ПАСПОРТ

доступности объекта социальной инфраструктуры (ОСИ) и предоставляемых на нем
услуг в сфере здравоохранения (далее – услуги)

Заключение по результатам обследования

Объект: Санкт-Петербургское Государственное бюджетное учреждение культуры «Государственный историко-художественный дворцово-парковый музей-заповедник «Гатчина»
188307, Ленинградская область, г. Гатчина, Красноармейский проспект, д.1
 Дата обследования: 10 декабрь 2016г
 Заключение составил: технический эксперт категорий: «К», «О», «С», «Г», «У» - Илиади Д.Д
 Используемые технические средства: фотоаппарат Canon PS3, измерительная рулетка – 5м, измерительный уголок – 0,30м.

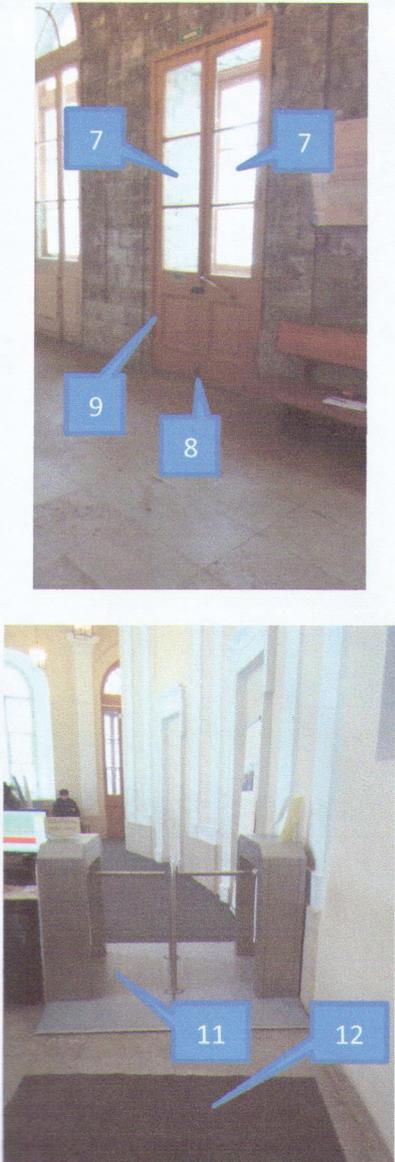
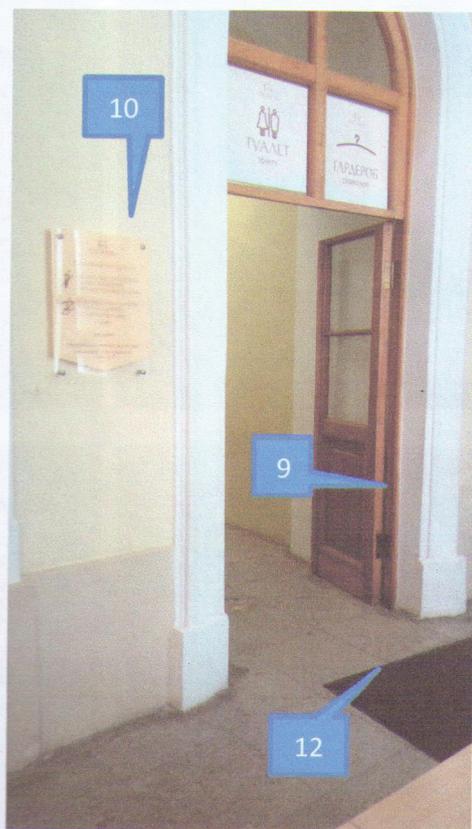
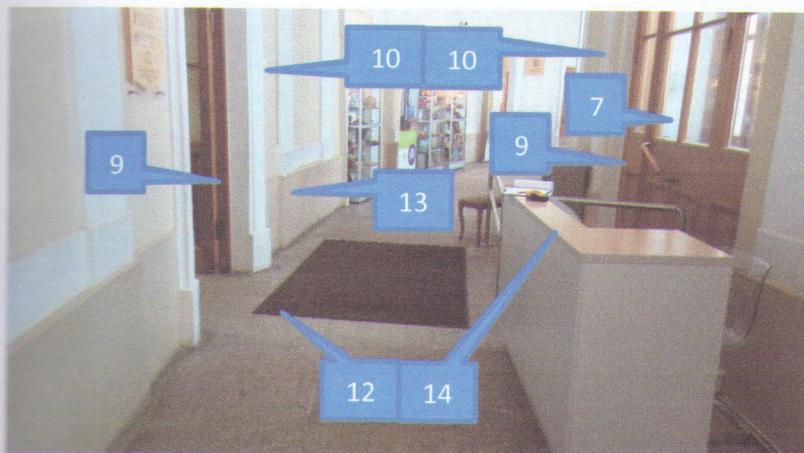
Фото	Не соответствие СП 59.13330.2012
	<p>Подходы к объекту, пути движения</p> <ol style="list-style-type: none"> 1. На входной группе отсутствуют элементы информации об объекте доступными для МГН, содержащие информацию о наименовании, контактах и графике работы, что не соответствует п.4.1.1. 2. Отсутствуют тактильные средства, выполняющие предупредительную функцию на покрытии пешеходных путей на участке, размещаемую не менее чем за 0,8м до объекта информации или начала опасного участка, изменения направления движения, входа и т.п., что не соответствует п.4.1.10. 3. Краевые ступени лестничных маршей не выделены цветом или фактурой, что не соответствует п.4.1.12.и 5.2.31. Также перед лестницей за 0,8-0,9 м отсутствуют предупредительные тактильные полосы шириной 0,3-0,5 м, что не соответствует п. 4.1.12. 4. Покрытие пешеходных дорожек выполнено из твердых материалов, ровное, шероховатое, без зазоров, состояние-удовлетворительное, что соответствует п.4.1.11. 5. Отсутствуют поручни на входной лестнице и пандусе, что не соответствует п. 5.1.2. Предусмотреть поручень с учетом технических требований к опорным стационарным устройствам по ГОСТ Р 51261.

Входной узел. Холл.

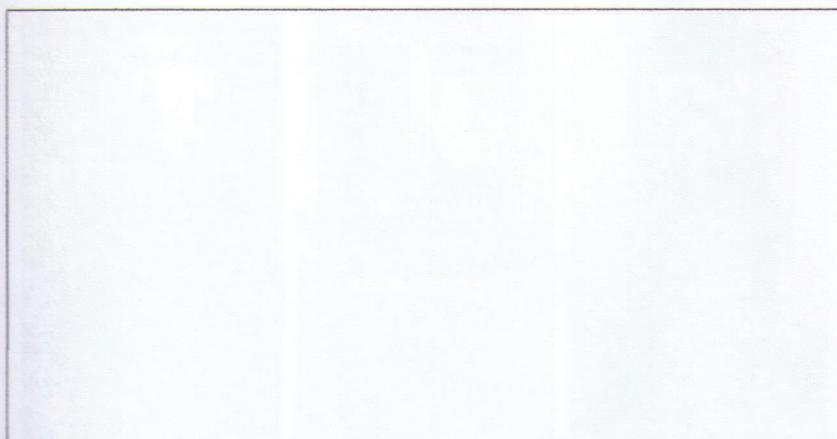
6. Входная дверь имеет ширину в свету 1,80м, что соответствует п.5.1.4. Нижняя часть стеклянных дверных полотен не защищена противоударной полосой на высоту не менее 0,3м от уровня пола, что не соответствует п.5.1.4.

7. В полотне наружной двери отсутствует яркая контрастная маркировка высотой не менее 0,1м и шириной не менее 0,2м, расположенная не ниже 1,2м и не выше 1,5м от поверхности крыльца, что не соответствует п.5.1.4. На входных дверях отсутствует символ, указывающий их доступность для инвалидов, что не соответствует п. 5.1.6.

8. Высота порога наружной двери 0,020м, что не соответствует п.5.1.4.
9. Дверные наличники или края дверного полотна и ручки не окрашены в отличные от дверного полотна контрастные цвета, что не соответствует п.5.1.5.

10. Отсутствуют указатели направления, показывающие путь к ближайшему доступному элементу, а так же отсутствует визуальная, звуковая и тактильная информация с указанием направления движения на путях эвакуации, что не соответствует п.5.5.1. и п. 5.5.2.

11. Контрольно-пропускное устройство на входе имеет ширину 0,86м (каждая из половинок), что не соответствует п.5.1.8, минимальная ширина в свету – 1,0м. Отсутствует боковой проход для обеспечения эвакуации инвалидов на креслах-колясках и других категорий МГН, что не соответствует п.5.1.8.

12. Ковровое покрытие на пути движения МГН не закреплено по границе, что не соответствует п.5.2.8.
13. При входе в холле отсутствует информационная тактильная мнемосхема (схема движения), что не соответствует п. 7.1.8. (Для инвалидов по зрению должна быть установлена информационная

мнемосхема (тактильная схема движения), отображающая информацию о помещениях в здании, не мешающая основному потоку посетителей. Она должна размещаться с правой стороны по ходу движения на удалении от 3 до 5 м.

14. Высота стойки пропускного пункта превышает 0,85м над уровнем пола, что делает ее недоступной для МГН на креслах-колясках, отсутствует проем для ног не менее 0,75м и глубиной не менее 0,49м.

Пути движения в здании.

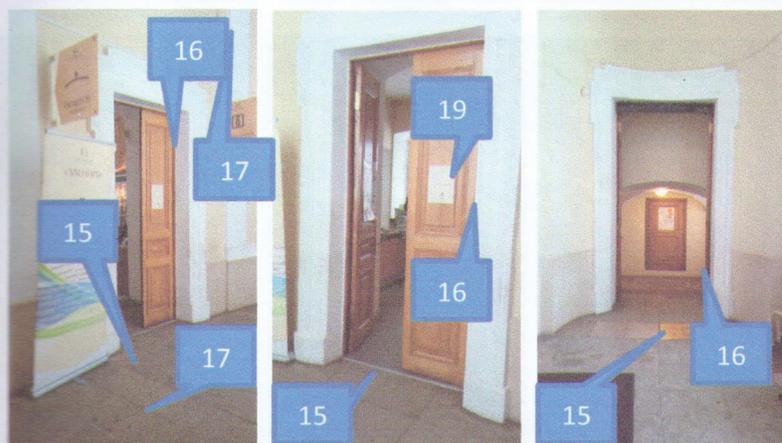
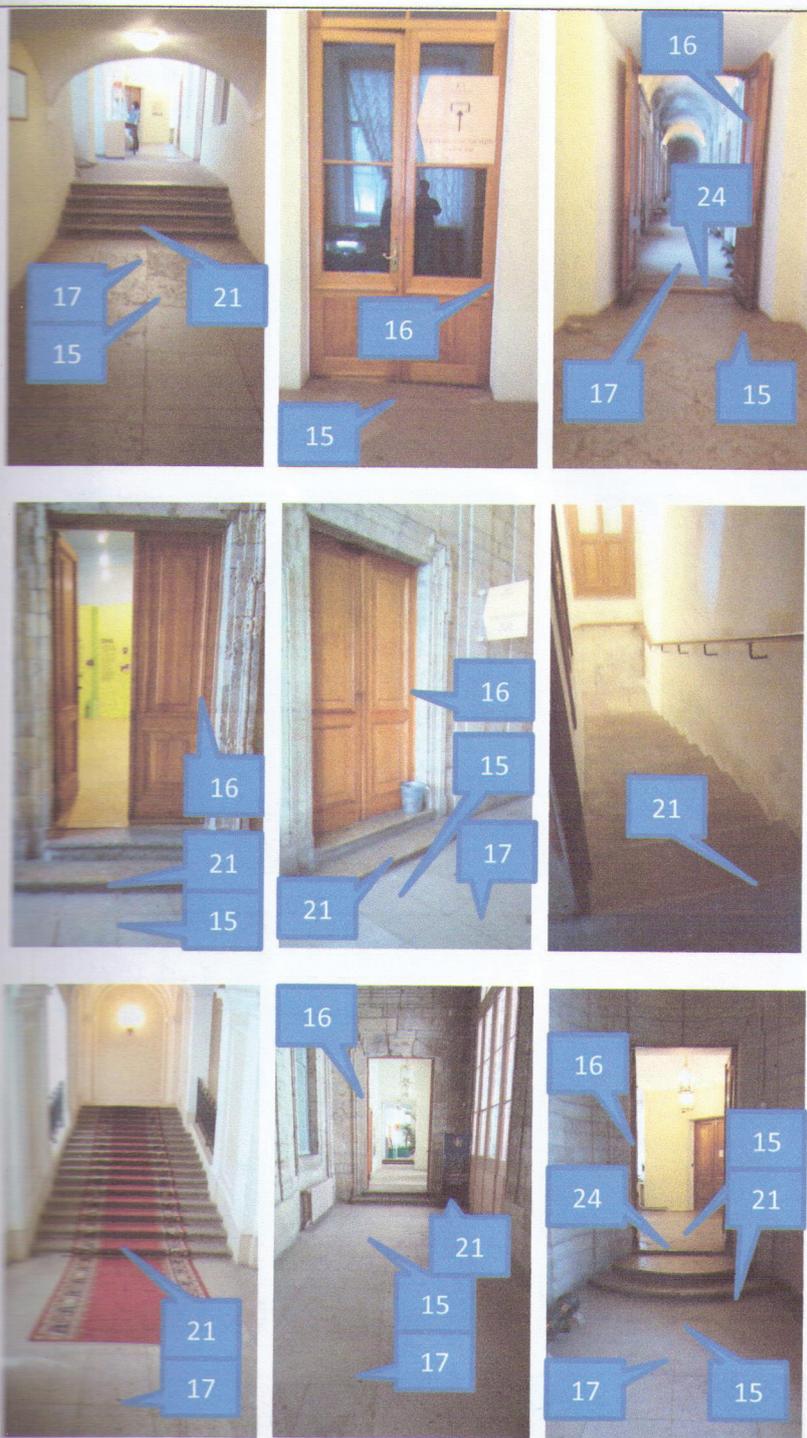
15. Участки пола на путях движения МГН за 0,6м перед дверными проемами не имеют тактильные предупреждающие указатели и и/или контрастно окрашенную поверхность в соответствии с ГОСТ Р 12.4.026, что **не соответствует п.5.2.3.**

16. Отсутствует контрастная маркировка дверных проемов находящихся на пути эвакуации, что **не соответствует п.5.2.4.**

17. На основных путях движения отсутствуют тактильные направляющие полосы, что **не соответствует п.7.1.8.**

18. Низ стойки гардероба и буфета располагается на высоте 1,2м и 0,9м, так же ширина рабочего фронта окошек менее 1,0м, что **не соответствует п.7.1.9.**

19. На пути движения МГН (в коридоре) отсутствуют тактильная и визуальная информация о местах предоставления услуг и их размещении-таблички с наименованиями помещений дублированные шрифтом Брайля, расположенные на высоте 1,5м, что **не соответствует п.5.5.3. и п.5.5.4.**

20. В вестибюле отсутствуют звуковые информаторы по типу телефонов-автоматов, предназначенные для посетителей с недостатками зрения, и таксофоны для посетителей с дефектами слуха, что **не соответствует п. 5.5.6.**

21. Краевые ступени лестничных

- маршей не выделены цветом или фактурой, что не соответствует п.4.1.12.и 5.2.31. Также перед лестницей за 0,8-0,9 м отсутствуют предупредительные тактильные полосы шириной 0,3-0,5 м, что не соответствует п. 4.1.12.

22. Завершающие горизонтальные части поручня должны быть длиннее марша лестницы или наклонной части пандуса на 0,3 м (допускается от 0,27-0,33 м) и иметь не травмирующее завершение. **Несоответствие п.5.2.14**

23. На верхней или боковой, внешней по отношению к маршу, поверхности поручней перил должны предусматриваться рельефные обозначения этажей, а также предупредительные полосы об окончании перил. **Несоответствие п.5.2.31.**

24. Высота порога не соответствует п. 5.1.4. а именно превышает допустимое значение 0,014м.
 25. У витрин отсутствует горизонтального поручень со скругленными углами. Отсутствует предупредительная фактурная цветная полоса шириной 0,6 до 0,8м в уровне пола для инвалидов по зрению, что не соответствует п.7.6.11.

26. При невозможности использовать визуальную информацию для инвалидов по зрению в помещениях с особыми требованиями к художественному решению интерьеров, в экспозиционных залах художественных музеев, выставок и т.п. допускается применять другие компенсирующие мероприятия. (п.7.6.10).

Санитарно-бытовое помещение (туалет)

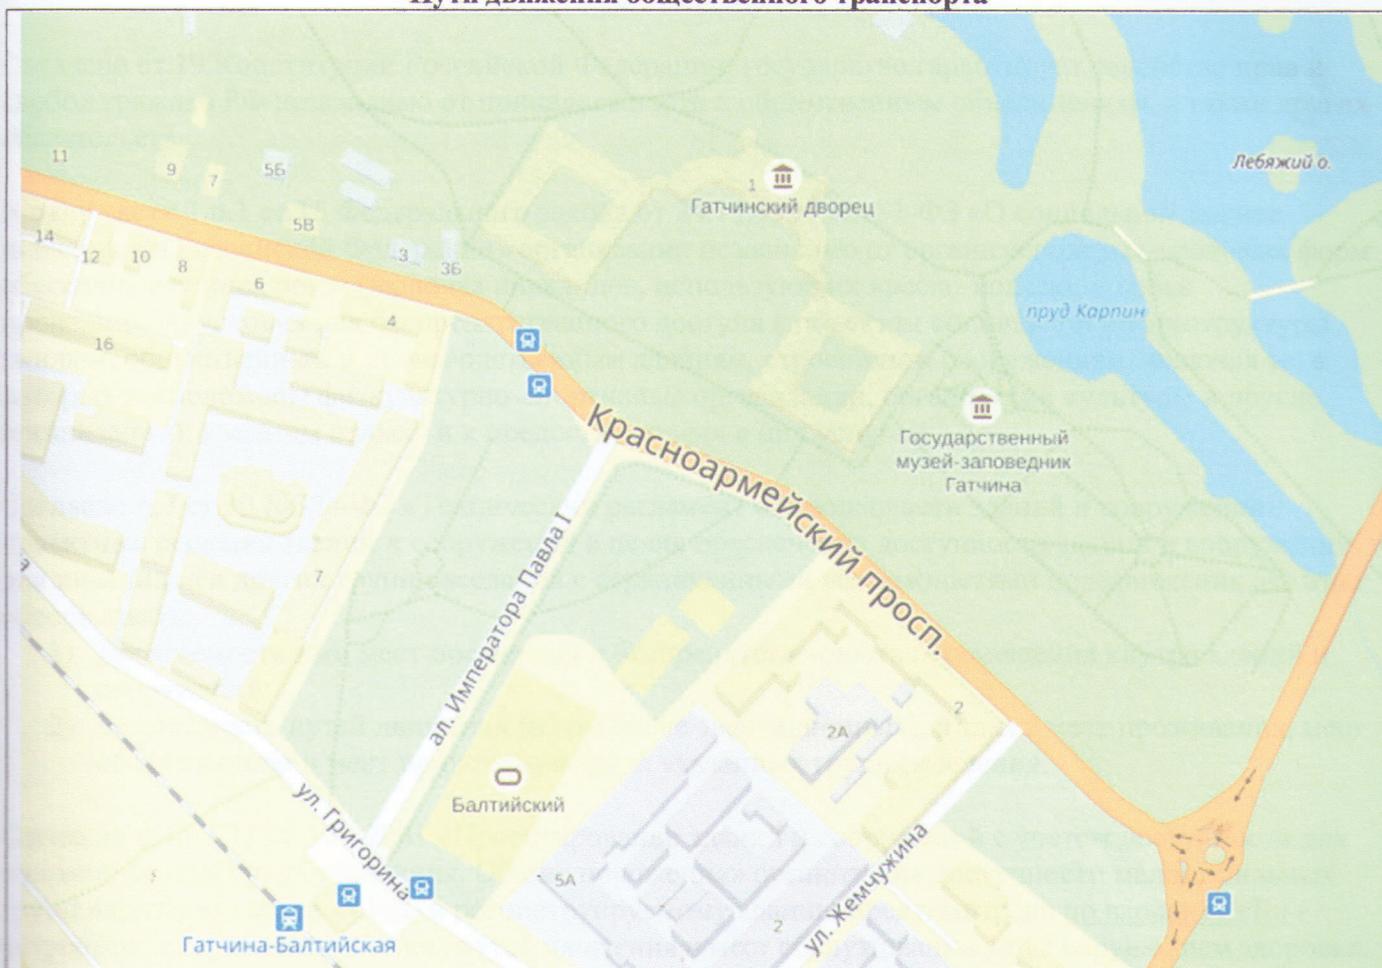
27. Отсутствует контрастная маркировка дверного проема, что не соответствует п.5.2.4.
28. Отсутствуют информационные таблички с перечнем предоставляемых услуг, размещении и назначении функциональных элементов, расположений путей эвакуации, что не соответствует п.5.5.3. и п. 5.3.6.

29. Отсутствуют тактильные предупреждающие указатели и/или контрастно окрашенная поверхность пола в соответствии с ГОСТ Р 12.4.026 на расстоянии 0,6м перед дверным проемом, что не соответствует п.5.2.3.

30. Санузлы не приспособлены для МГН, что не соответствует п.5.3. Во всех зданиях, где имеются санитарно-бытовые помещения рекомендовано адаптировать как минимум один туалет на каждом доступном этаже учреждения под нужды МГН, предусмотрев: Ширину кабины не менее 1,65 м.; Глубину кабины не менее 1,8 м.; Пространство для кресла коляски рядом с унитазом не менее 0,75 м.; Ширину двери кабины не менее 0,9 м.; а так же Опорные поручни и поручни около раковины высотой 0,7-0,85 м., систему тревожной сигнализации с шнурком, крючки для одежды, костылей и других принадлежностей. Все СМР необходимо выполнить в соответствии СП 59.13330.2012. п. 5.3 и рис. Д10.

31. Следует применять унитазы с автоматическим сливом воды или с ручным кнопочным управлением, которое следует располагать на боковой стене кабины, со стороны которой осуществляется пересадка с кресла-коляски на унитаз, п. 5.3.9

32. Ширина дверного проема кабины – 0,75м, что не соответствует п. 5.2.4. (Ширина дверных проемов должна быть не менее 0,9 м).
